## Dodatek č. 5

1. Smluvní strany uzavřely dne 5. 4. 2024 na základě výsledku výběrového řízení veřejné zakázky nazvané „**Novostavba DZR v lokalitě Vrchlabí - stavební práce**“, evidenční číslo veřejné zakázky ve Věstníku veřejných zakázek: Z2023-050632, smlouvu o dílo (tato smlouva dále jako „smlouva o dílo“ nebo „SOD“ či „smlouva“).

| ZMĚNOVÝ LIST                                                                                                                                                                    |  |                                    |  |                                                          |  |                         |  |                                        |  | ZL28           |  |
| Stavba:                                                                                                                                                                         |  | Novostavba DZR v lokalitě Vrchlabí |  |                                                          |  |                         |  |                                        |  |                |  |

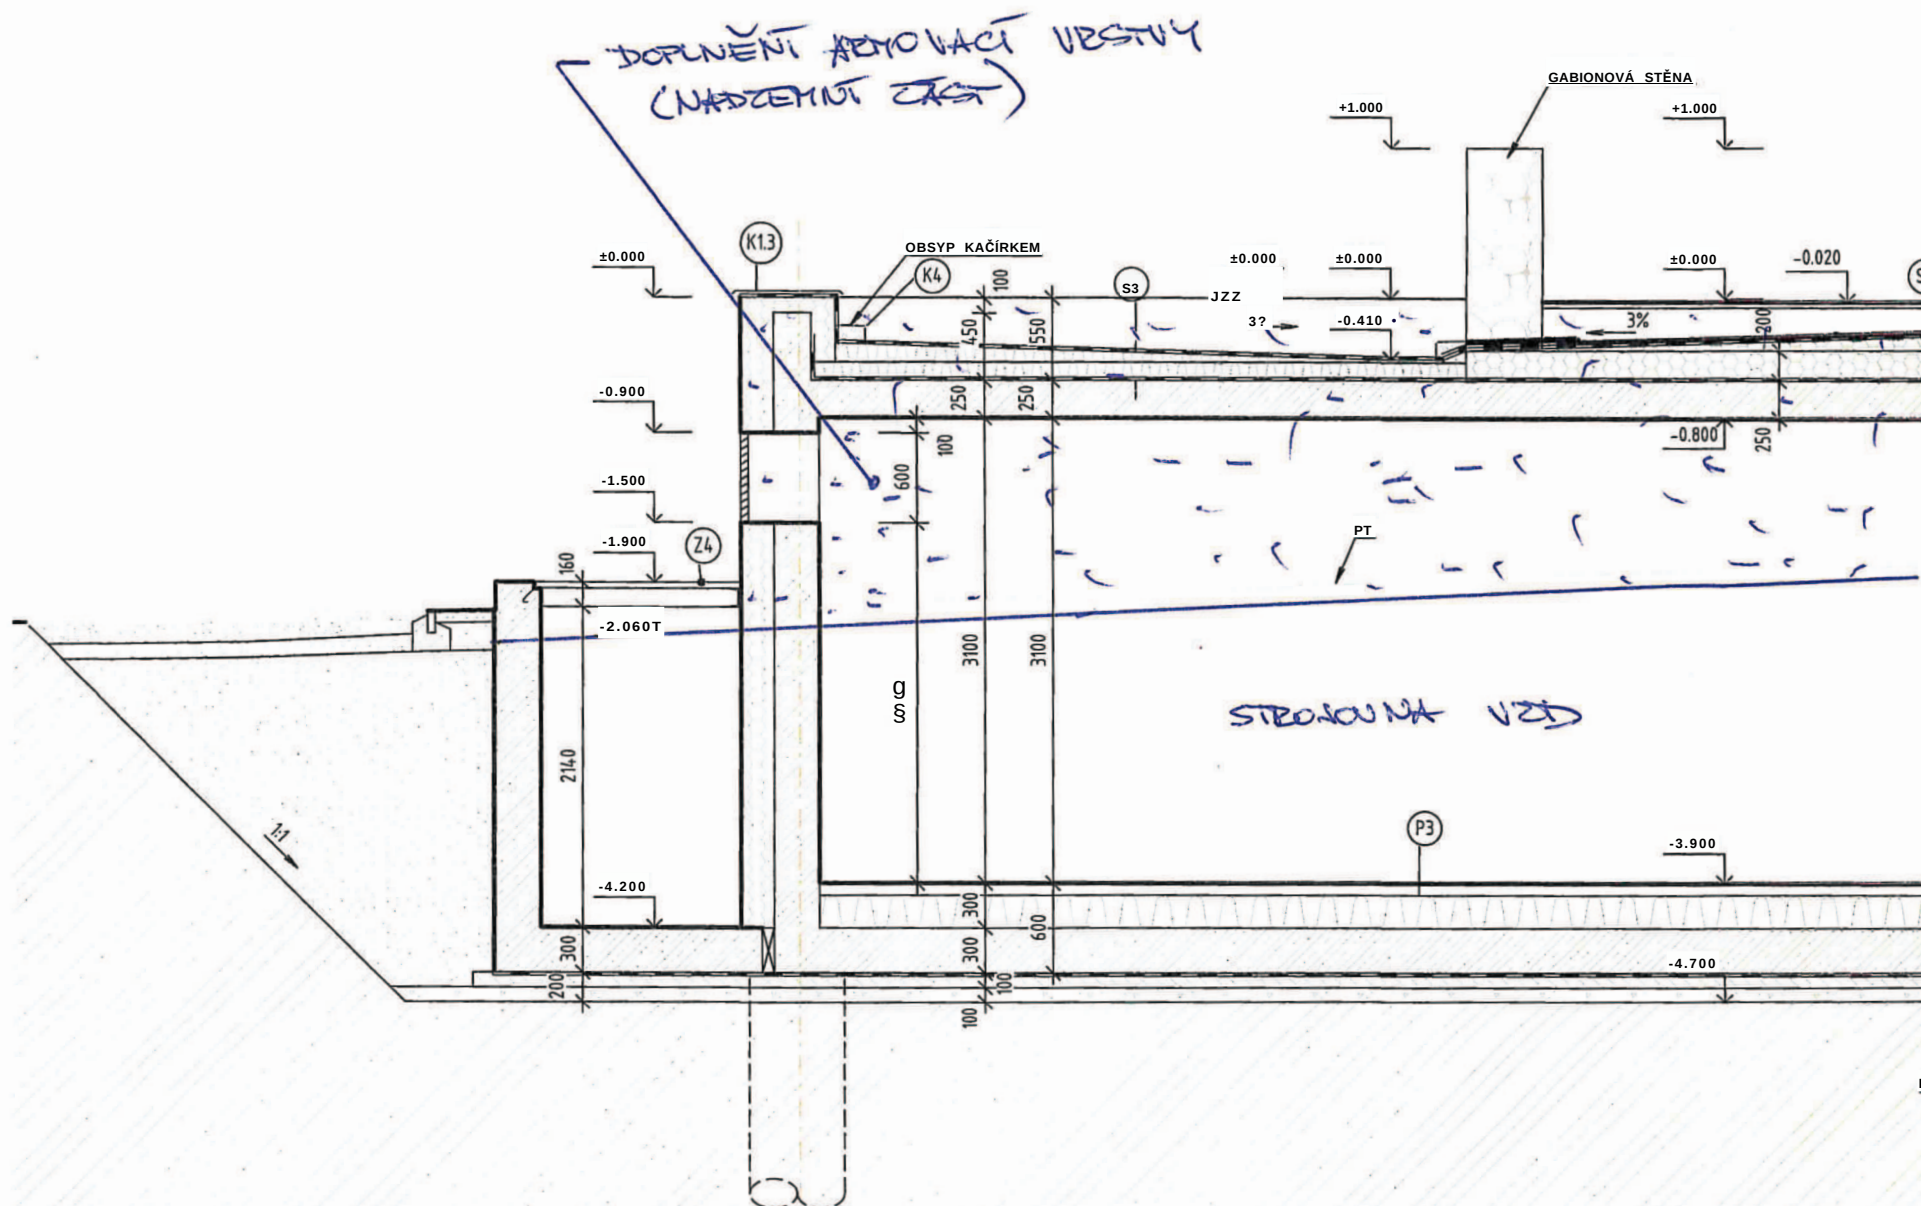
| Zateplení stěn nadzemní části strojovny VZT v 1PP bez povrchové úpravy.                                 |  |                                    |  |                                                          |  |                         |  |                                        |  |                |  |
| Doplnění armovací vrstvy se sklotextilní sítí a tenkovrstvé omítky fasády nadzemní části strojovny VZT. |  |                                    |  |                                                          |  |                         |  |                                        |  |                |  |
| Doplnění fasádní omítky pro zateplení stěn strojovny, jelikož tyto stěny se nacházejí nad úrovní UT.    |  |                                    |  |                                                          |  |                         |  |                                        |  |                |  |

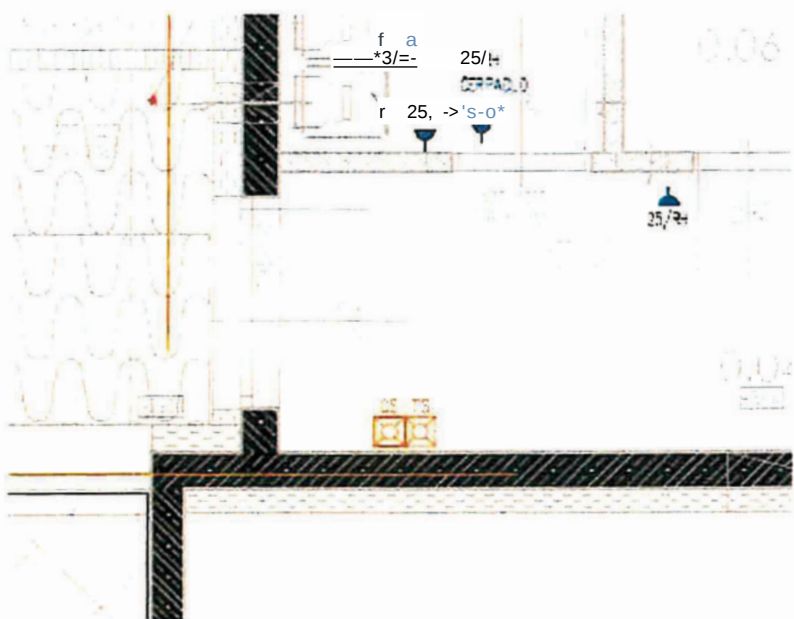
| Cenová soustava                                    | P.Č. | KCN | Kód položky   | Popis                                                                                                                                                 | MJ   | Množství celkem | Cena jednotková | Cena celkem |
|----------------------------------------------------|------|-----|---------------|-------------------------------------------------------------------------------------------------------------------------------------------------------|------|-----------------|-----------------|-------------|
|                                                    |      |     |               | Doplnění elektrického zámku do dveří DF10                                                                                                             |      |                 |                 |             |
| Nova položka - vlastní cena                        |      |     |               | Demontáž, odvoz a zpětný dovoz dveřního křídla.                                                                                                       | kpl  | 1,000           | 22 650,00       | 22 650,00   |

ZL 32

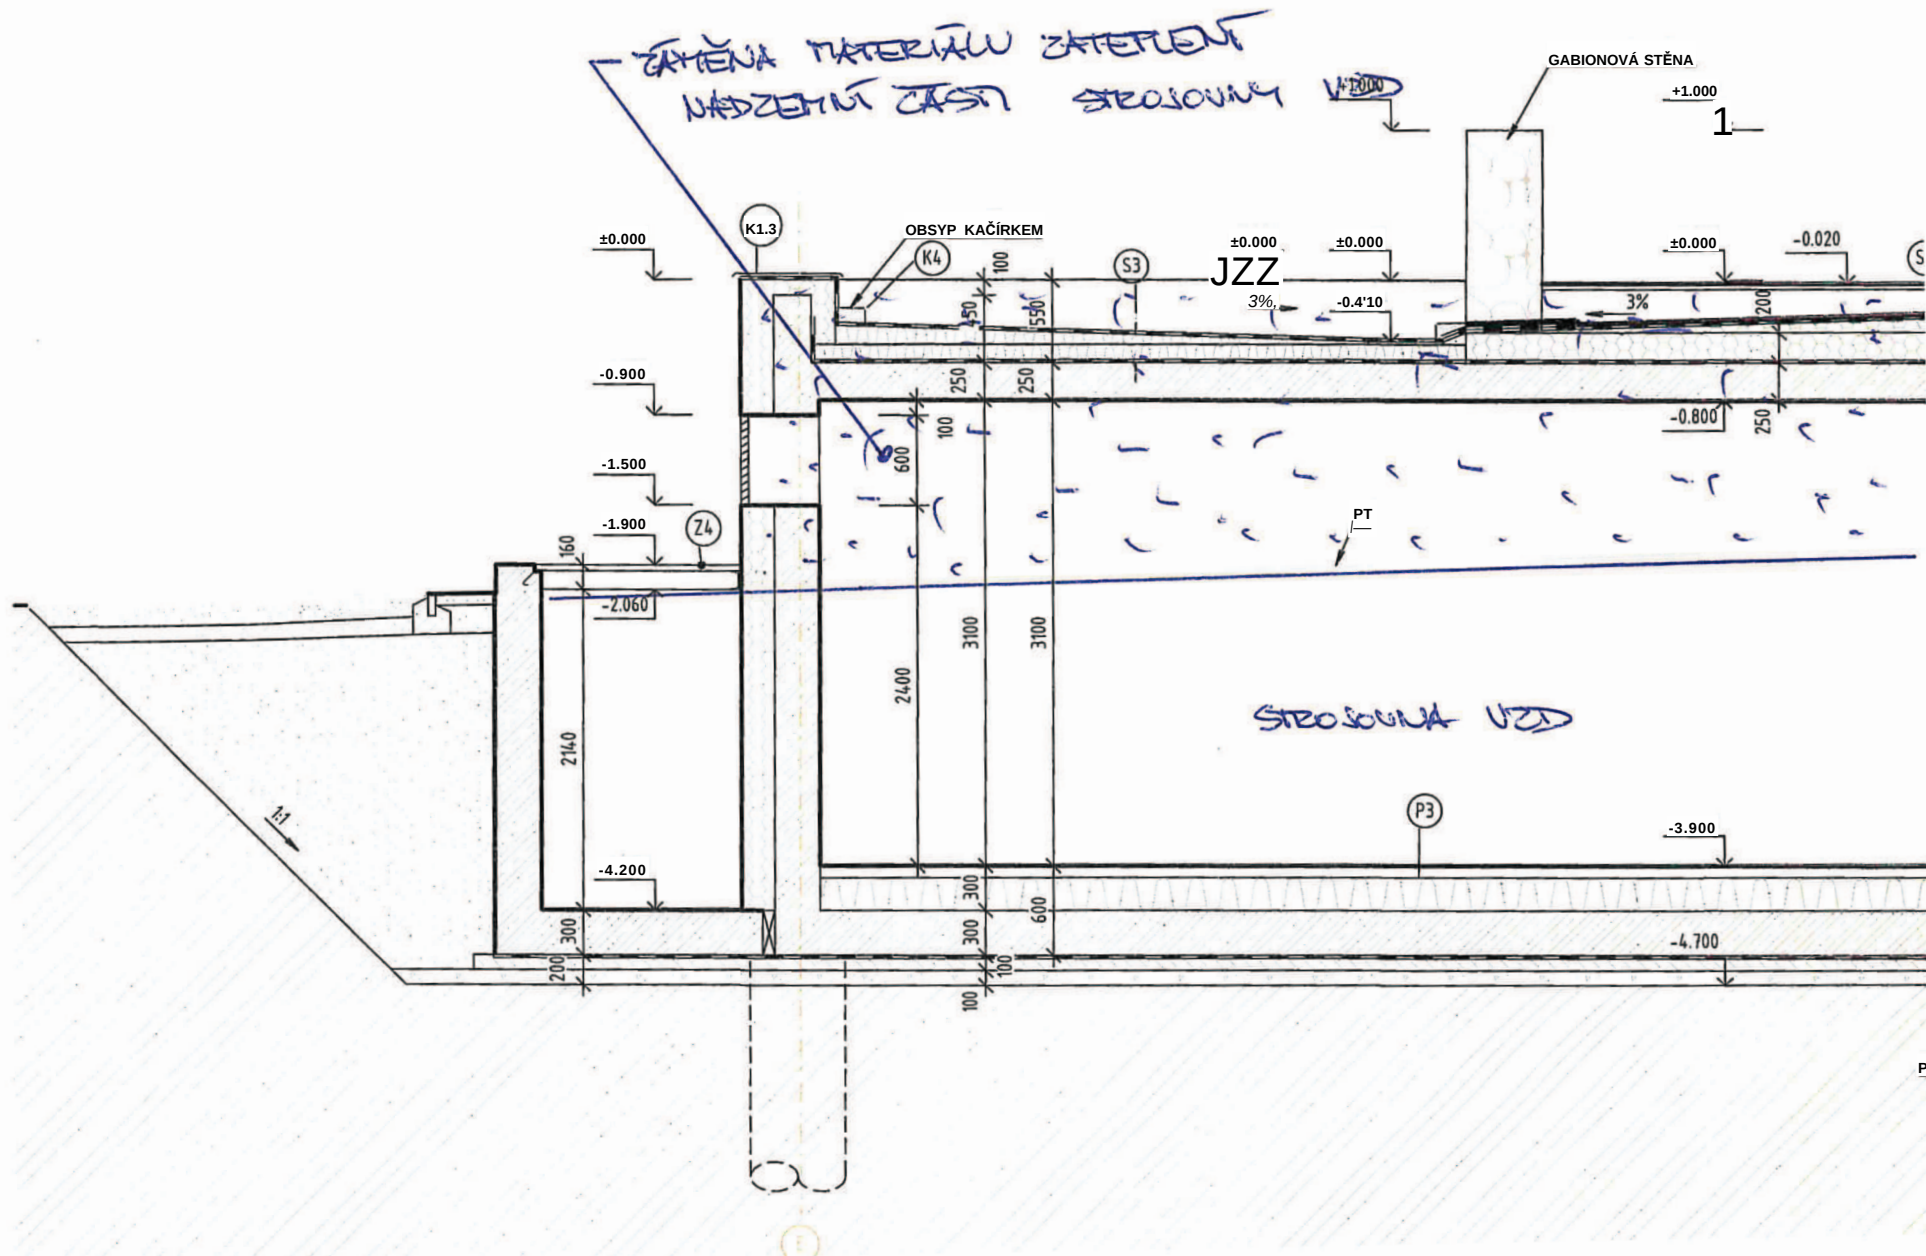
| ZMĚNOVÝ LIST                                                                                                                                                                                                                                                                                                                                                                                                     |                            |                                    |                                                          | ZL32                                   |                   |
|------------------------------------------------------------------------------------------------------------------------------------------------------------------------------------------------------------------------------------------------------------------------------------------------------------------------------------------------------------------------------------------------------------------|----------------------------|------------------------------------|----------------------------------------------------------|----------------------------------------|-------------------|
| Zateplení nadzemní části strojovny I.PP EPS Perimeter. Podle původní PD PBŘ nebylo možné uskutečnit zásah do suterénu I.PP.                                                                                                                                                                                                                                                                                      |                            |                                    |                                                          |                                        |                   |
| Na základě kontroly a revize PD část PBŘ byly vyvolány stavební úpravy.                                                                                                                                                                                                                                                                                                                                          |                            |                                    |                                                          |                                        |                   |
| Doplnění tlačítek pro centrální stop a total stop na fasádě u paty exteriérového schodiště a také v I.PP v místnosti 0.04 odkud bude veden zásah HZS do suterénu. Dále je třeba do fasádních dveří DF10 doplnit reverzní elektrický zámek, který dveře v případě požárního poplachu odblokuje a bude umožněn vstup HZS jednotek. Záměna materiálu zateplení nadzemní části strojovny I.PP za nehořlavý materiál. |                            |                                    |                                                          |                                        |                   |
